新規制基準適合性審査申請

重大事故等対処施設

<(8)重大事故対策>

令和元年6月7日

<イベントツリーのイメージ(遅刻するシーケンス)>

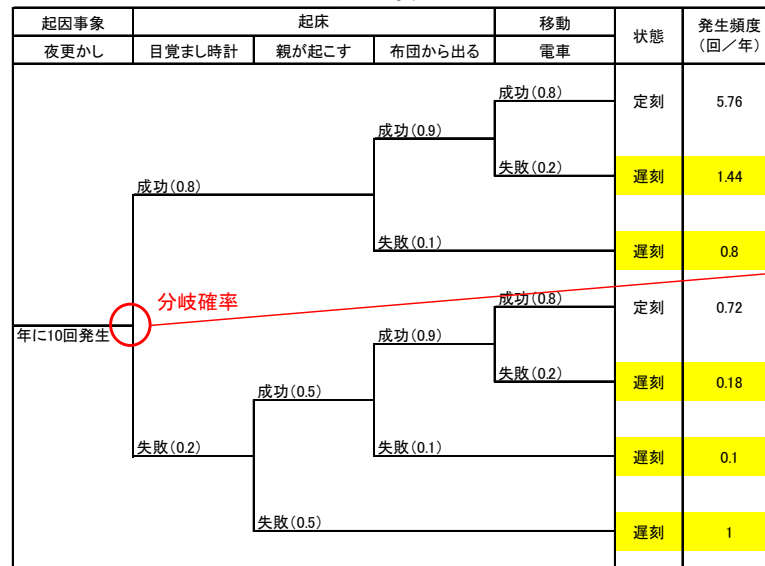
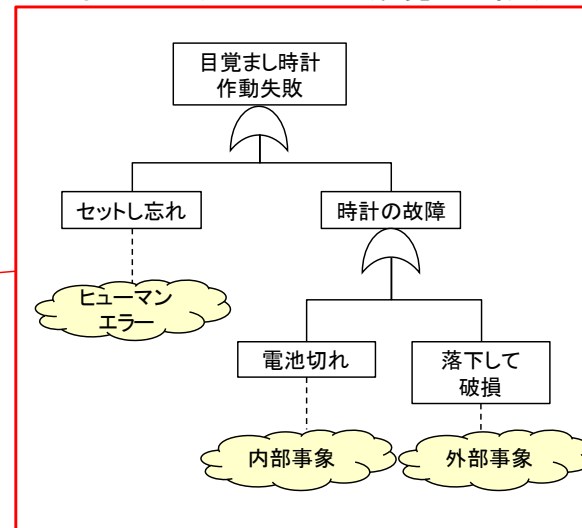
- PRAの解析手法, 解析結果について説明すること。また, 手法, 使用データの信頼性について説明してもらいたい。
- 【関連質問】PRA結果の数値は, どのくらい不確実さ(余裕)を持っているのか定量的に教えて欲しい。(第3回)
- 【関連質問】対策を並列化(多重化・多様化)した時の確率論的リスク評価は行っているのか。(第3回)

- イベントツリーやフォールトツリーを用いて特定の事象が発生する頻度を評価
 - 起因事象ごとにイベントツリーを展開し, 起因事象の発生から特定の事象に至るまでのシナリオを評価
 - イベントツリーの分岐確率は, フォールトツリーにより評価

図2 女川2号のPRAピアレビュー体制

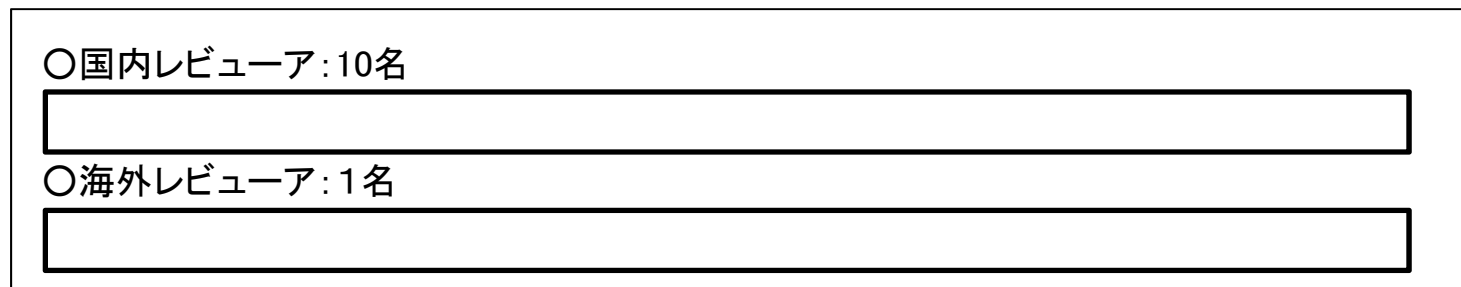
- シナリオに基づいた重大事故のリスク評価(発生確率、被害の算定等)について詳しく説明してもらいたい。
- 【関連質問】理論的に考え得るすべての事故シナリオを対象としているとのことだが、全てのシナリオを想定するのは困難である。抜け落ちをチェックする方策はあるのか。(第3回)

- PRAのモデル及び結果の妥当性については、図2に示すレビューアによるピアレビューを実施することで、確認している

- 事故シーケンスグループ及び格納容器破損モードの選定にあたり実施したPRAの妥当性確認及び品質向上を目的として、国内外のPRA専門家によるピアレビューを実施
- 今回実施した各PRAを対象に、日本原子力学会標準との整合性、及び、国内外の知見を踏まえたPRA手法の妥当性について確認
- 本ピアレビューでは第三者機関から発行されている「PSAピアレビューガイドライン(平成21年6月 一般社団法人 日本原子力技術協会)」を参考にレビューを実施

図1 先行プラントとのPRA結果の比較

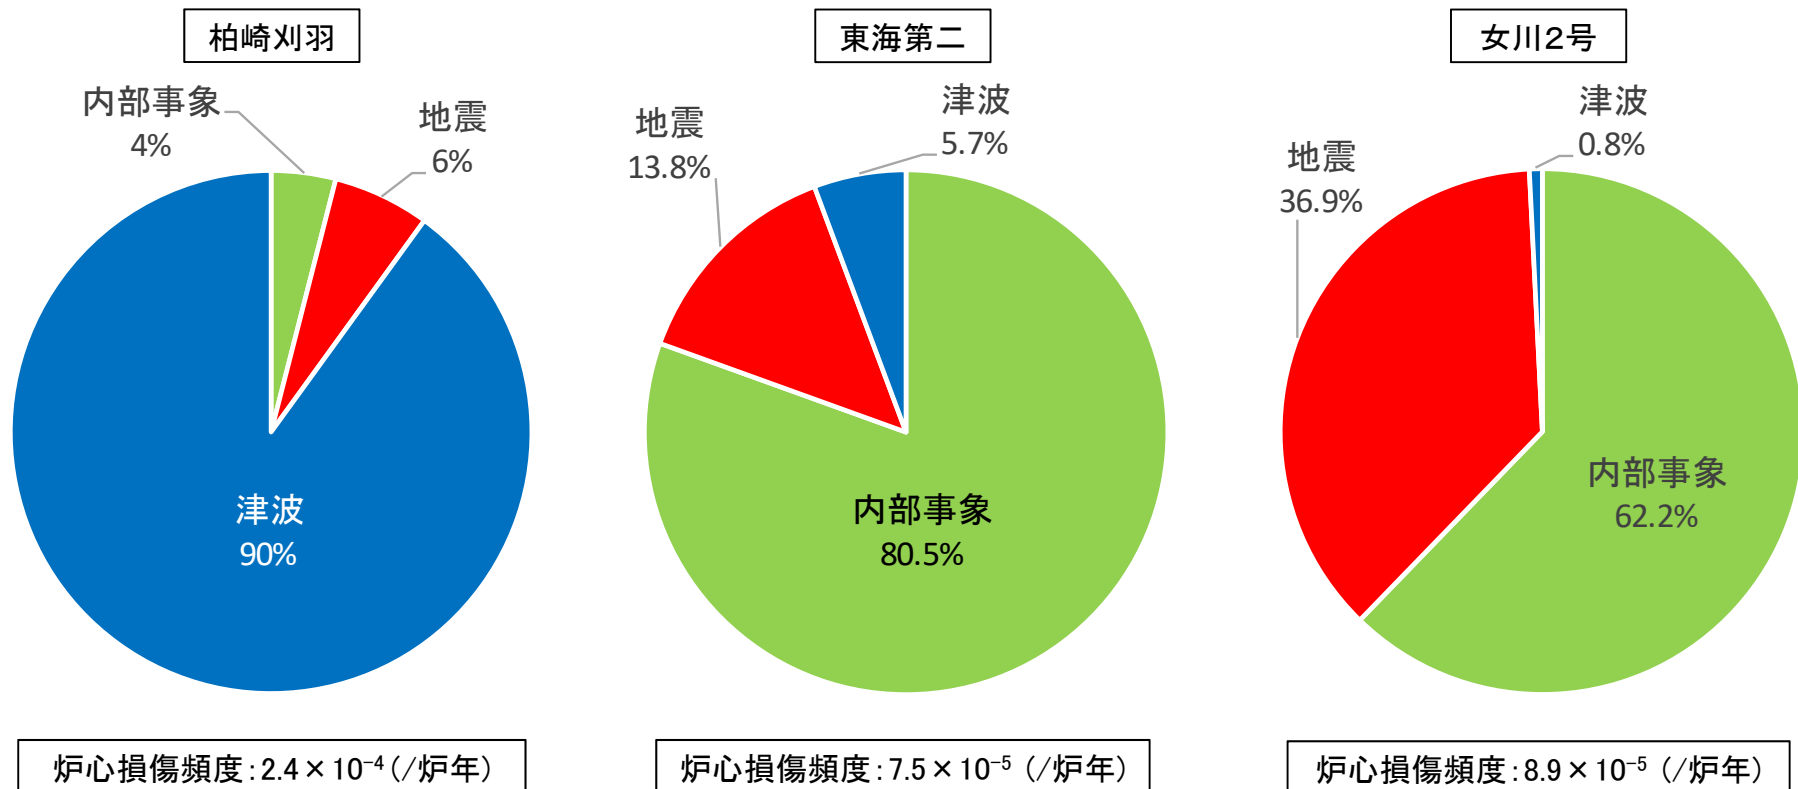
- PSA導入による女川2号機の安全性はどのように向上するか、特に次の点から説明してもらいたい。
 - (i) 国内外の原子力発電炉と比べて女川2号機の安全性(炉心損傷頻度などのリスクに関して)は最高レベルにあるか？
 - (ii) 炉心損傷頻度などのリスク評価の結果は、設備・施設の改善、運転管理、万一の事故対応策などにどのように生かされるか？
 - (iii) 特に、地震PSA、津波PSAによるリスク解析結果はどうか？

■ 先行プラントとのPRAの比較

- 図1に先行BWRプラントとのPRA結果の比較を示す
- 炉心損傷頻度の値は、 10^{-4} ~ 10^{-5} オーダーであり大きな差異はない
- 女川2号及び東海第二は、防潮堤を考慮した評価を実施しているため、津波PRAの占める割合が小さい。柏崎刈羽は、防潮堤を考慮していないため、津波PRAの占める割合が大きい

■ 審査におけるPRA結果の活用例(直流駆動低圧注水ポンプの設置)

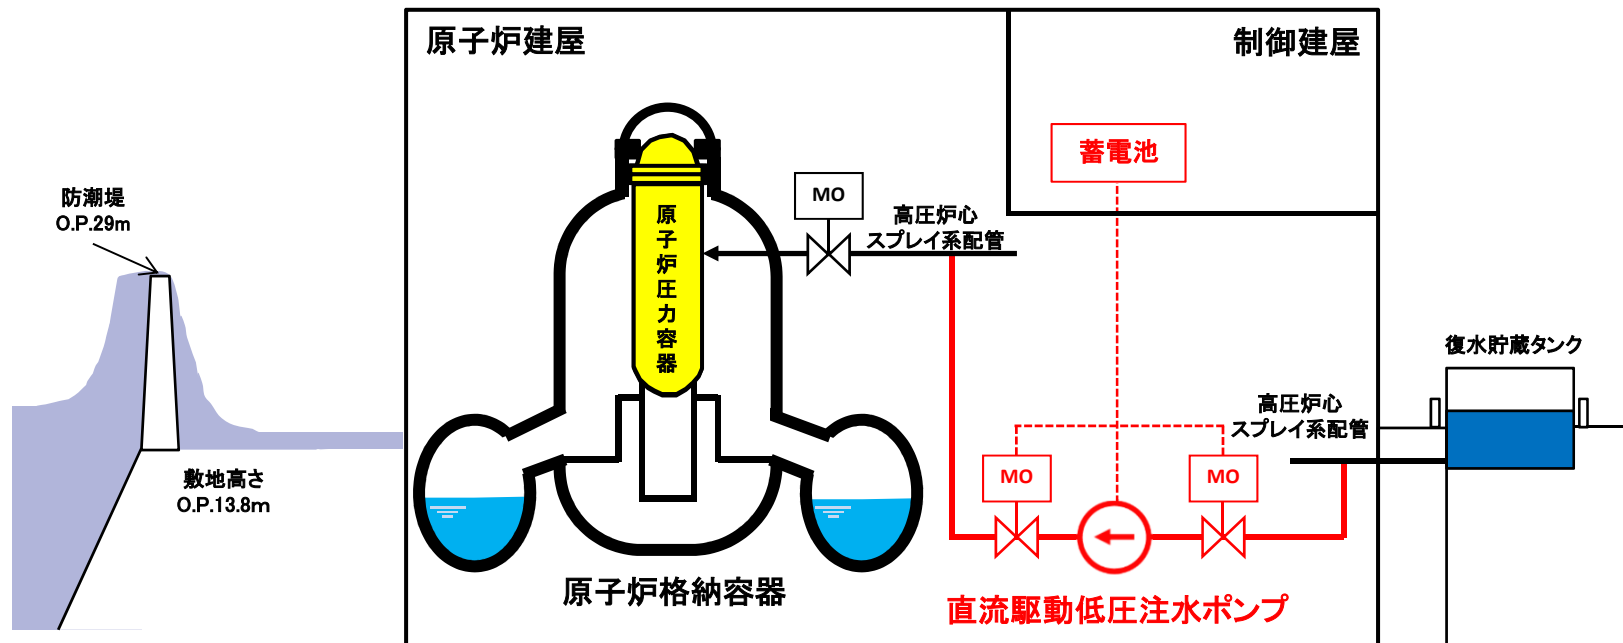
意見No.70(ii)関連

- 防潮堤を越える津波の確率を考慮し、敷地内に津波の影響が及んだ場合の可搬型設備の対応の実行性に不確かさが大きいことから、「全交流動力電源喪失+逃がし安全弁開固着(TBP)」シーケンスのように事象進展(注水機能の喪失)が早い事象に対応するため、新たに建屋内に直流電源駆動の常設ポンプを設置
- 交流電源以外の様々な駆動方式を検討(ディーゼル駆動, エアモータ駆動, 蓄圧駆動, 直流電源駆動)
- 配置成立性, 設備構成の観点で比較を行い, 直流電源駆動を採用
- 短時間で注水開始するため, 常設設備による構成が可能であること
 - ✓ 津波の影響を受けない建屋内に設置可能であること
 - ✓ サポート系をできるだけ要さない, 相対的に信頼性の高い構成であること

図1 炉心損傷頻度および不確実さ(EF)

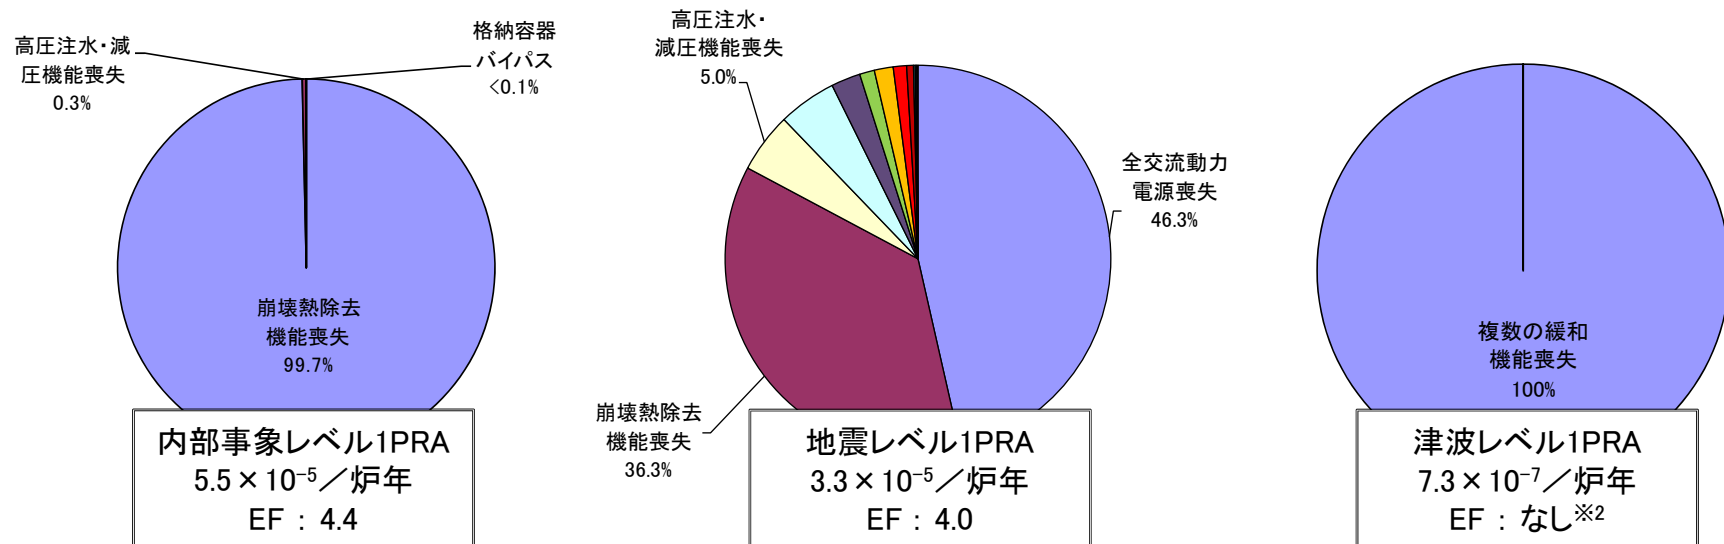
- PRAの解析手法, 解析結果について説明すること。また, 手法, 使用データの信頼性について説明してもらいたい。
- 【関連質問】PRA結果の数値は, どのくらい不確実さ(余裕)を持っているのか定量的に教えて欲しい。(第3回)
- 【関連質問】対策を並列化(多重化・多様化)した時の確率論的リスク評価は行っているのか。(第3回)

- 内部事象レベル1PRA, 地震レベル1PRAおよび津波レベル1PRAの事故シーケンスグループ別の炉心損傷頻度の平均値および炉心損傷頻度の不確実さ幅を示すエラーファクタ(EF)^{※1}は図1のとおり
